**Bebauungsplan Nr. 339 Norderstedt "zwischen Berliner Allee,
Schumanstraße und Adenauerplatz"**
Gebiet: östlich Berliner Allee / nördlich Schumanstraße / westlich
Adenauerplatz - Linie U1 / südlich der Wohnbebauung Kohfurth 4 - 6a

**Beteiligung der Natur- und Umweltschutzverbände zur Durchführung der
Öffentlichkeitsbeteiligung gem. § 3 Abs. 1 BauGB**

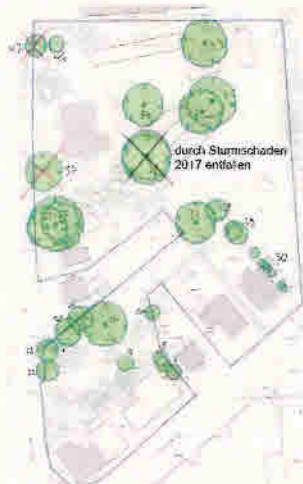
Die aktuelle Darstellung des Plans zeigt lediglich im Nordteil der Fläche
insgesamt 5 zu erhaltende Bäume aus, siehe nachstehenden Auszug:

Nicht dargestellt sind dagegen Bäume, deren Erhalt nicht vorgesehen ist, obwohl auf S. 17 der aktuellen Begründung unter „Erhaltenswerter Baumbestand“ vermerkt ist:

„Vorhabenbedingt kann ein Teil des Baumbestandes nicht erhalten werden. Betroffen sind die Bäume im südöstlichen Plangebiet an der Berliner Allee sowie im östlichen Bereich des Plangebietes am Adenauerplatz. Im zentralen Bereich des Plangebietes fällt aufgrund der Tiefgarage ebenso ein Bestandsbaum weg.“

Es bedarf deshalb auch unter dem Gesichtspunkt des notwendigen Ausgleichs der Klärung, weshalb die lt. aktueller Begründung nicht zu erhaltenden Bäume im Südteil im aktuellen Plan nicht als „wegfallend“ dargestellt sind und auch im „Teil B – Text“ keine Angaben hinsichtlich Ersatz / Ausgleich zu finden sind.
